OFICIO N° 000311-2024-CG/OC0344

**INFORME DE VISITA DE CONTROL
Nº 019-2024-OCI/0344-SVC**

**“EJECUCIÓN DE LA OBRA: CREACIÓN DEL
POLIDEPORTIVO EN LA MZ. I´ LT. 1 DEL P.J. DOS DE JUNIO
DEL DISTRITO DE CHIMBOTE - PROVINCIA DE SANTA -
DEPARTAMENTO DE ANCASH”**

IMAGEN N° 3

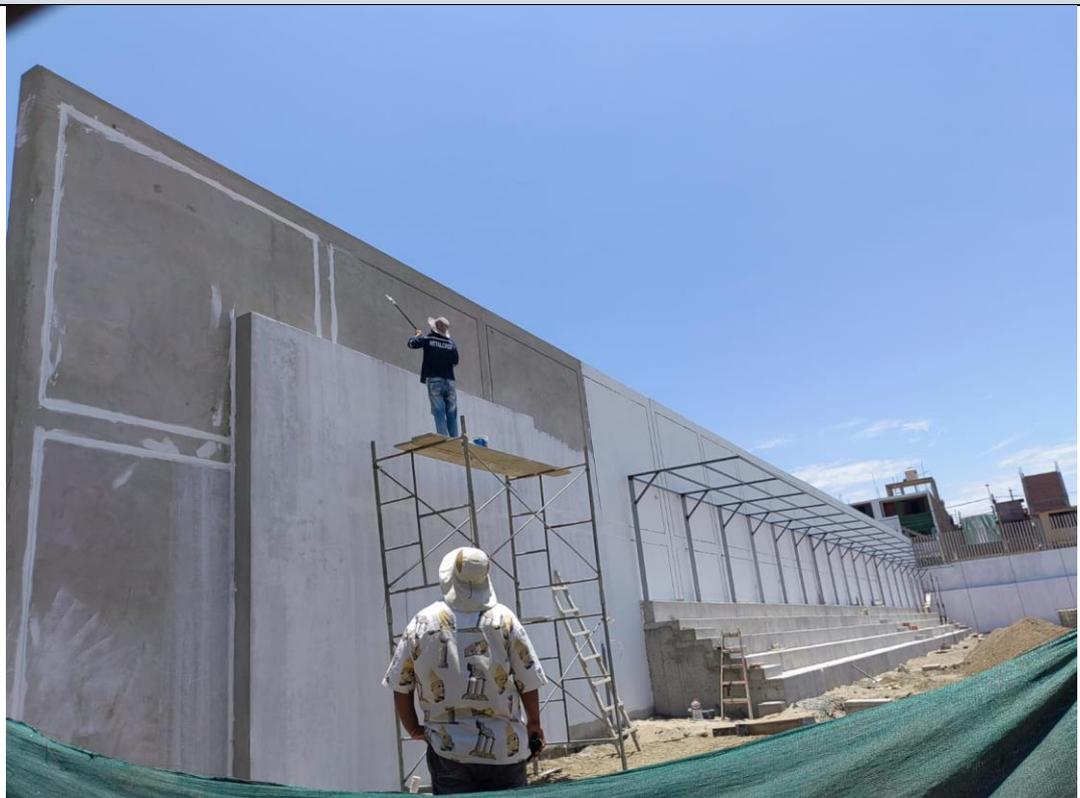
Finalmente, se precisa que el contrato n.º 029-2023-GM-MPS de 14 de junio de 2023, contempla penalidades referidas a la ausencia del personal acreditado durante la ejecución de la obra. Lo dicho se muestra a continuación:

Descripción: Se observa que se viene ejecutando de pintado de fronton y paredes del cerco perimétrico

PLANO CERCO PERIMÉTRICO JR. TAHUANTINSUYO Y DETALLES DEL MURO TIPO AEROPUERTO

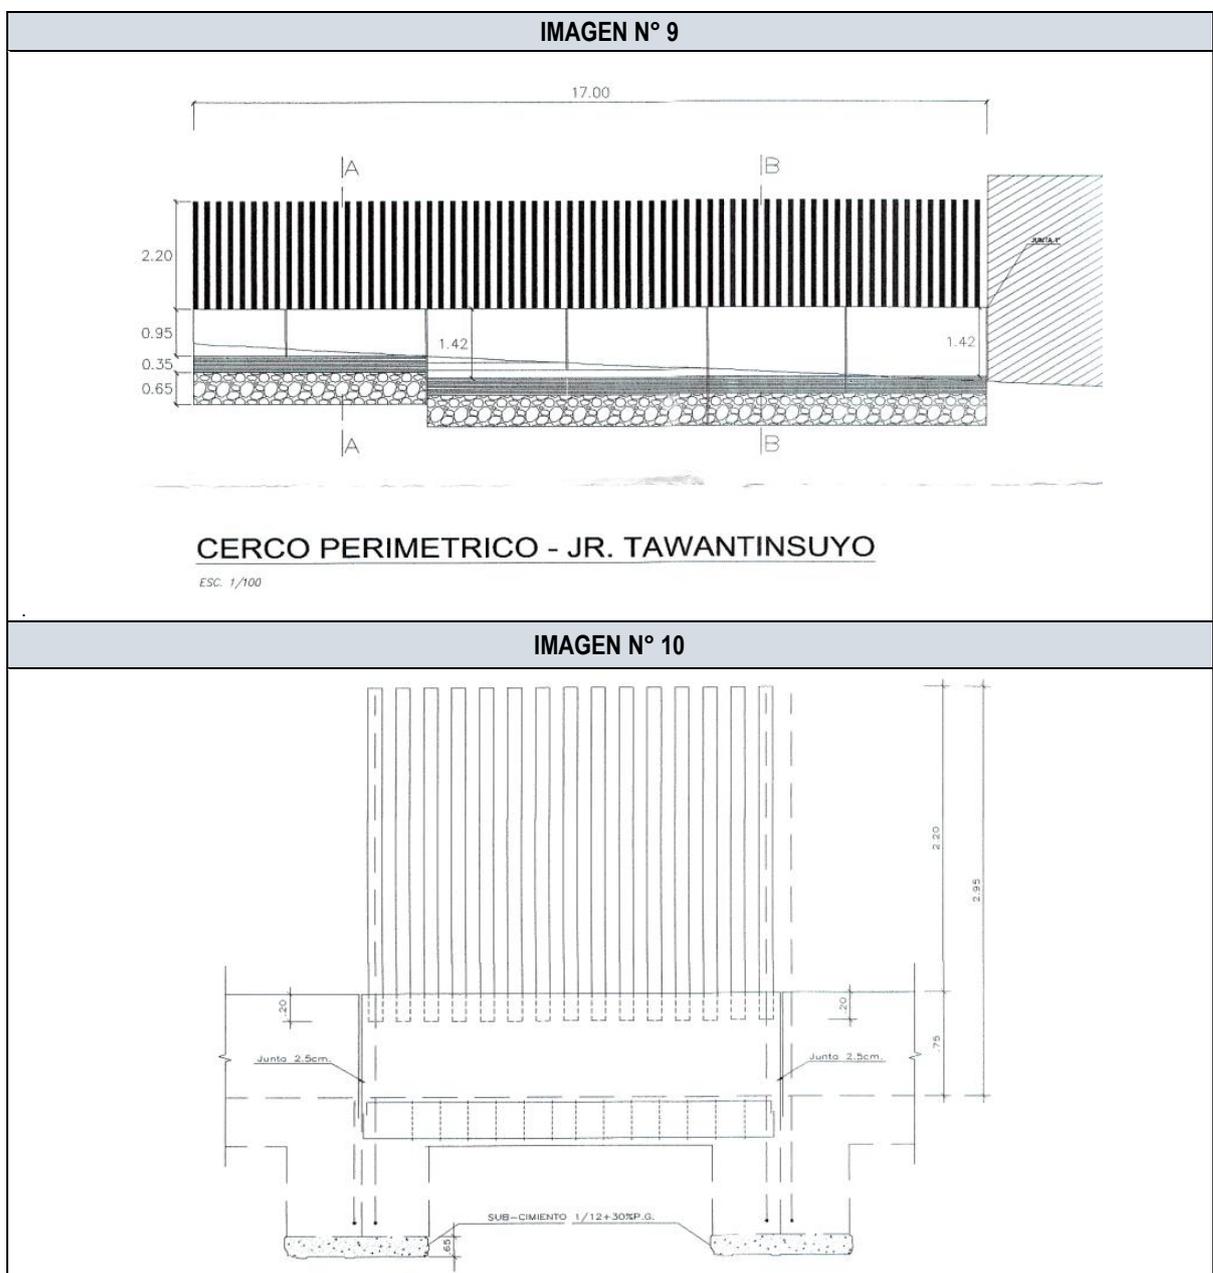
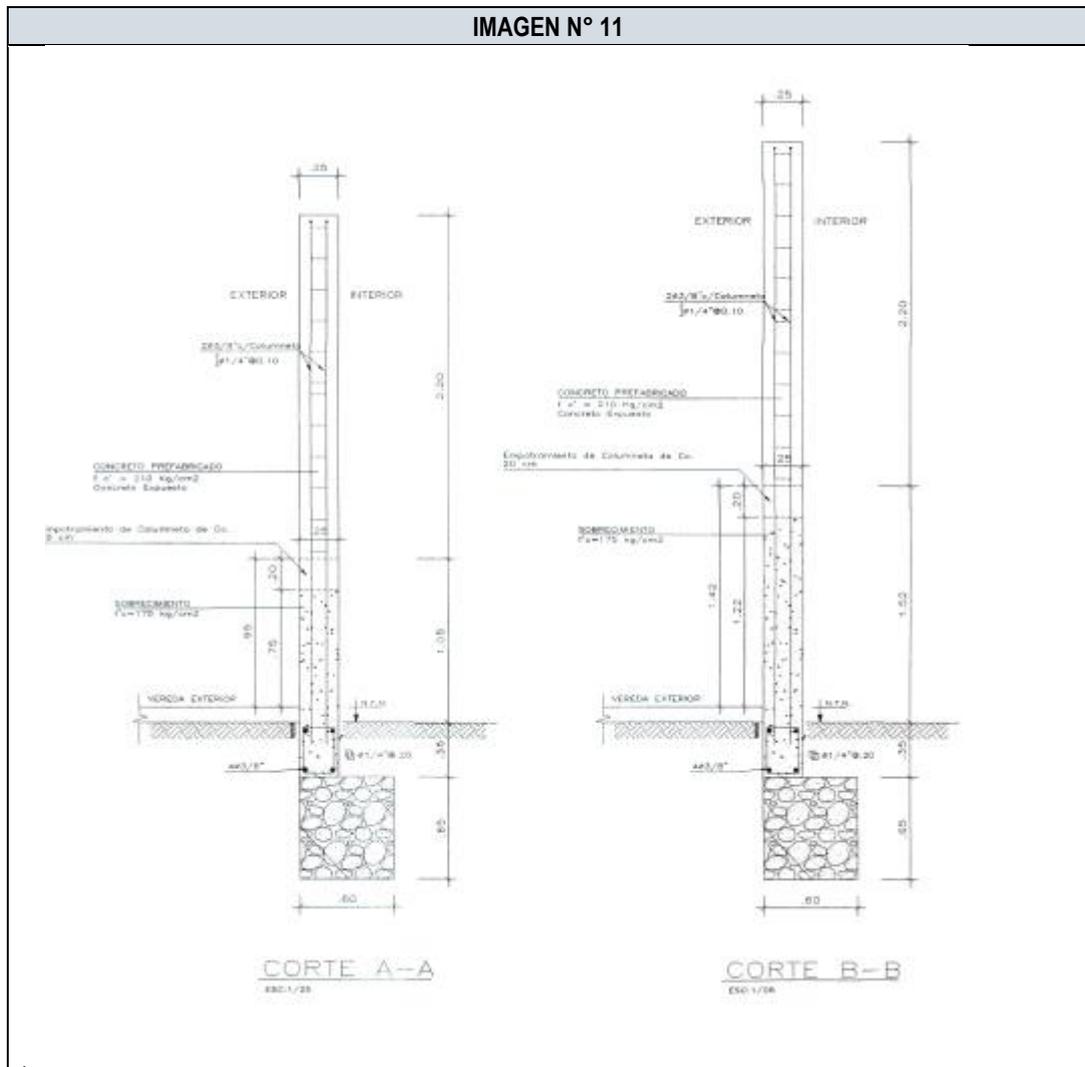
Por otra parte, el plano cerco perimétrico Jr. Tahuantinsuyo – Especialidad Muro Tipo Aeropuerto - Lámina M-01, ha establecido que el muro tipo aeropuerto, se empotre en dicho sobrecimiento a una profundidad de 0.20 m; asimismo, considera la construcción de columnetas en sus extremos, sin embargo, de la inspección realizada se observa que no se ha colocado el muro tipo aeropuerto ni las columnetas en los bordes de cada tramo del sobrecimiento, tal como lo indican los planos. Además, se ha realizado la instalación de acero de 3/8" con un espaciamiento variable, que no garantizaría que dicho muro tenga el anclaje y empotramiento respectivo en razón que el eje de colocación de tales elementos es cada 20 cm. Asimismo, la Lámina M-01 detalla las dimensiones de juntas a construir, las cuales de lo observado, no se estaría dando cumplimiento en razón que deberían ser como máximo de 2.5 cm (1"), lo dicho se muestra a continuación:

IMAGEN N° 20

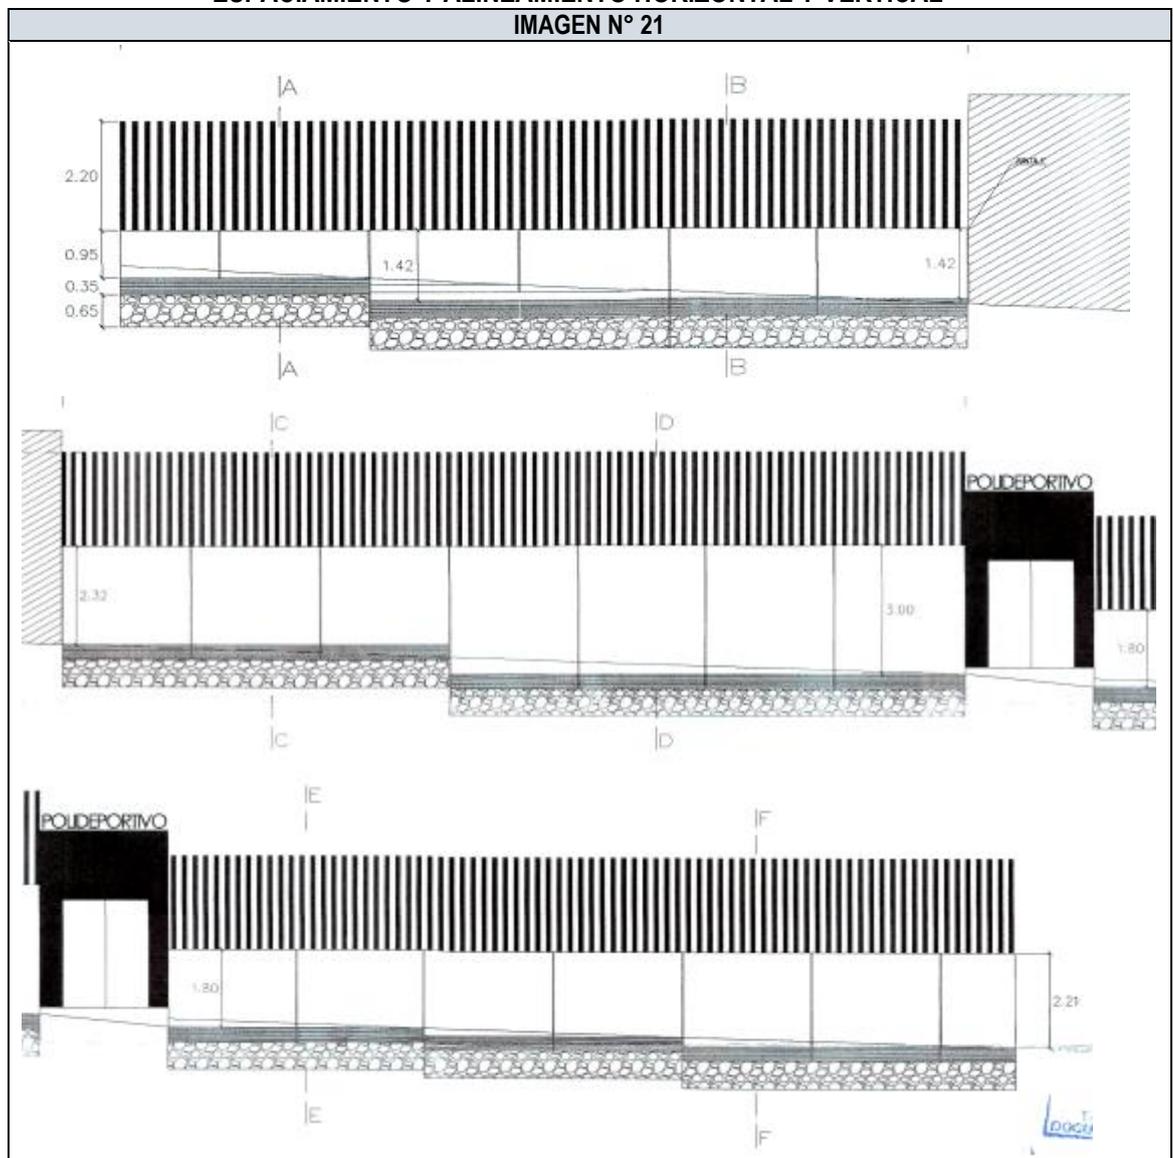
Descripción: Se observa la falta de alineamiento vertical y horizontal, así como, ausencia de espaciamiento uniforme.

Al respecto, la Lámina M-01 y Lamina M-03 - Plano Cerco Perimétrico – Jr. Tahuantinsuyo y Pasaje S/N del expediente técnico respectivamente, indica que el espaciamiento que debería tener los elementos del muro tipo aeropuerto es de 10 cm, presentando un alineamiento vertical y horizontal uniforme entre cada uno de los tramos que conforman el cerco perimétrico.

IMAGEN N° 26

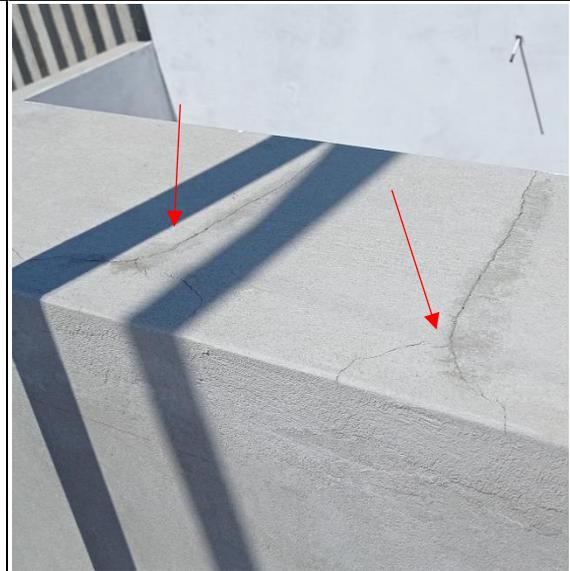
Descripción: Se observa la presencia de fisuras transversales y diagonales en la parte superior de muro

Al respecto, el expediente técnico indica que el tarrajeo estará constituido por una sola capa de mortero de E=1.50 cm, 2,00cm, pero aplicada en dos etapas, sobre las superficies de los muros de apoyo y espaldar, losas, entrepasos, gradas; en la primera capa llamada “pañeteo”, se proyecta simplemente el mortero sobre el parámetro, ejecutando previamente las cintas o maestras encima de las cuales corre una regla, luego cuando el pañeteo ha endurecido se aplica la segunda capa para obtener una superficie plana y acabada, asimismo, indica que se dejará la superficie lista para aplicar la pintura, según sea el caso.

IMAGEN N° 27

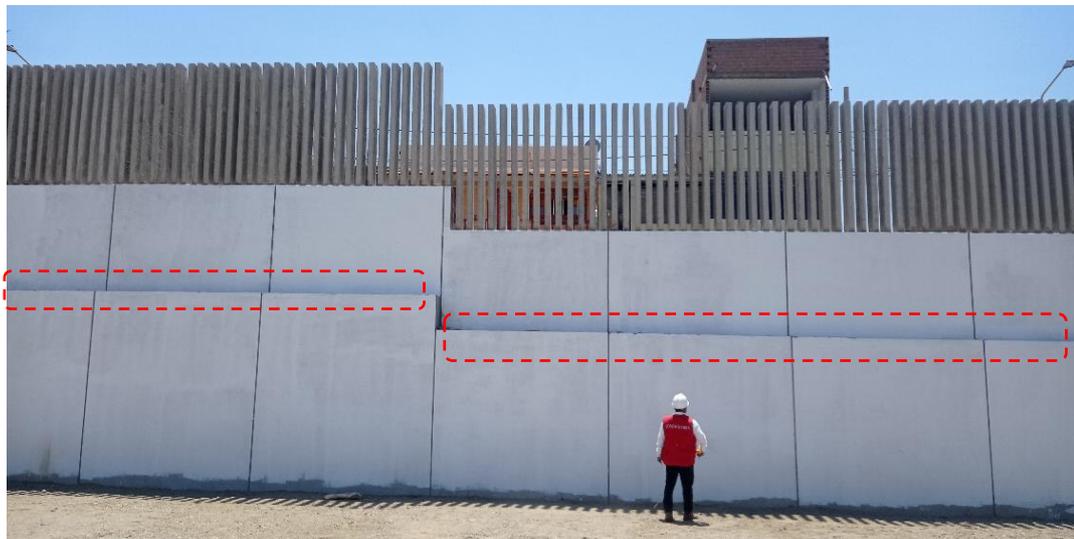
Descripción: fisuras en el tarrajeo del borde del primer cuerpo del muro

SECCIONES DE LAS COLUMNAS ESTABLECIDAS EN LA LAMINA E-03 QUE SERVIRÁN COMO SOPORTE DE LA COBERTURA METÁLICA

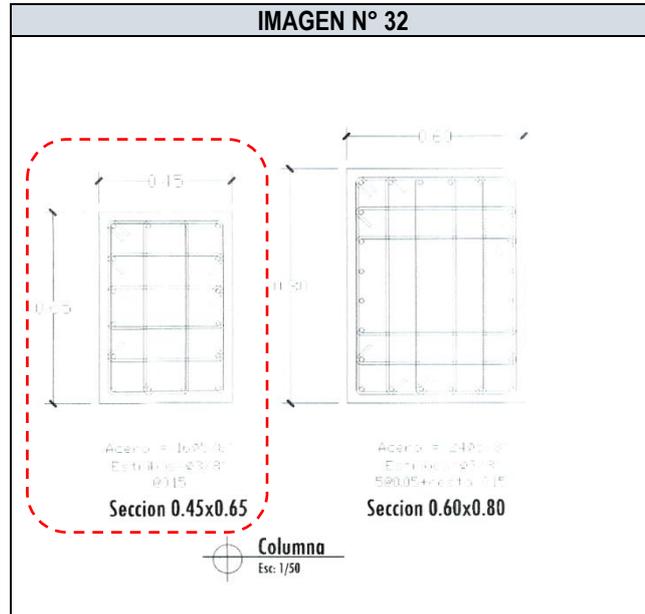
De la inspección se verificó que las columnas presentan dimensiones variables y que tomando en cuenta el tarrajeo de sus paredes, tendrían dimensiones de 0.45x0.65m, también se observó que las columnas adyacentes al campo del fútbol eje 1-1 del plano - lámina A-08 - Sector de campo de fútbolito – losa multideportiva, la columna del eje F-F no estaría alineada con el resto de las columnas; además, se observó fisuras en las caras y bordes de dichos elementos estructurales tal como se aprecia a continuación:

Por otra parte, el plano cobertura complejo deportivo 2 de junio, lamina E-03, establece las dos secciones de las columnas que servirán como soporte de la cobertura metálica, las secciones son de 0.60x0.80 m y 0.45x0.65 m.

Lo expuesto, evidenciaría incumplimientos a lo establecido en los planos del expediente técnico y la falta del control en el proceso constructivo de las dimensiones de columnas ejecutadas que servirían de soporte a la estructura metálica, dicha situación podría generar la disminución de la capacidad de diseño de elemento columna, lo que podría ocasionar una eventual falla de dicho elemento y por consiguiente afectaciones a la integridad de los pobladores que estarían haciendo uso de la infraestructura; asimismo una eventual pérdida de la inversión.

IMAGEN N° 54

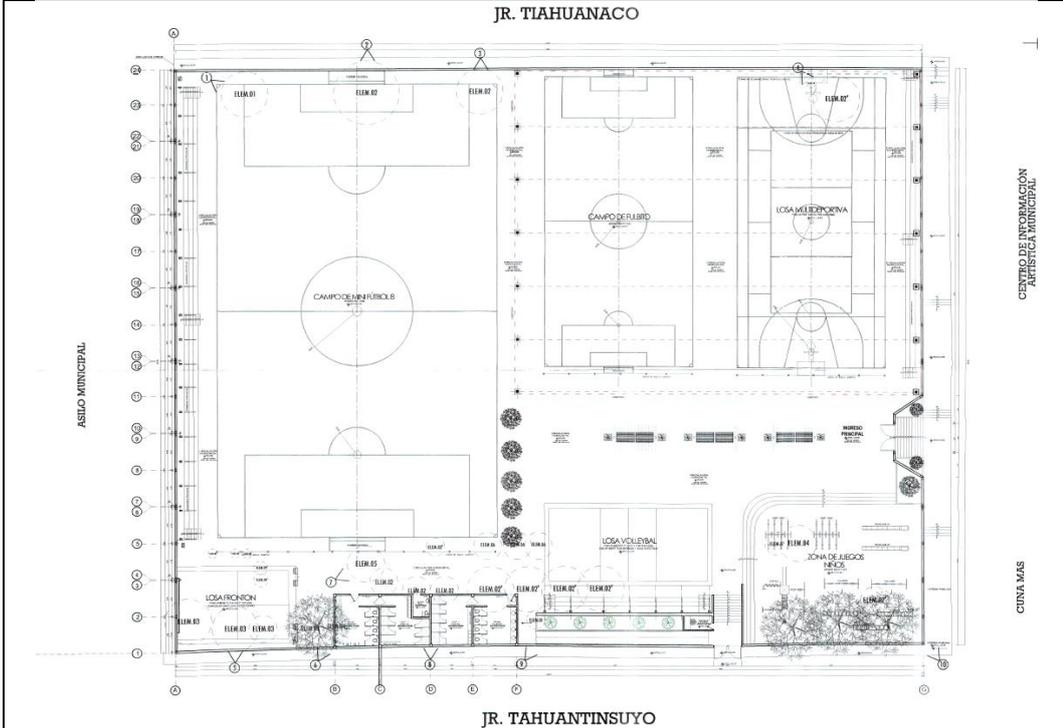
Es decir, el expediente técnico aprobado y los planos que lo conforman corresponden a la distribución de las estructuras de la obra; sin embargo, de las inspecciones realizadas el día 5 de marzo de 2023, por parte de la comisión de control, se verificó que se ejecutaron partidas en ubicaciones diferentes, como, el pórtico de ingreso y la ubicación de la losa multideportiva que difieren a la propuesta diseño establecido en lámina PGA-01 del expediente técnico

Al respecto de la verificación del cuaderno de obra se observa que el contratista realizó consultas relacionadas a la reubicación del pórtico de ingreso, ante lo cual, la supervisión solicitó el sustento del cambio planteado y la presentación del plano de replanteo respectivo; sin embargo, en los posteriores asiento del cuaderno de obra no se advierte si dicha documentación habría sido remitida por el contratista a la supervisión para su posterior aprobación por la Entidad, lo dicho se muestra a continuación:

Descripción: Según planos del expediente técnico, el ingreso principal se ubica en la calle colindante a Cuna Más. Asimismo, existe un área de esparcimiento entre la zona de juego de niños y la losa multideportiva. No se contempla puerta de ingreso en el Jr. Tiahuanaco.

Lo expuesto evidenciaría que se habrían realizado trabajos y modificaciones sin aprobación de la Entidad, lo cual podría generar cambios en la concepción técnica del proyecto y el cumplimiento de estipulaciones contractuales.
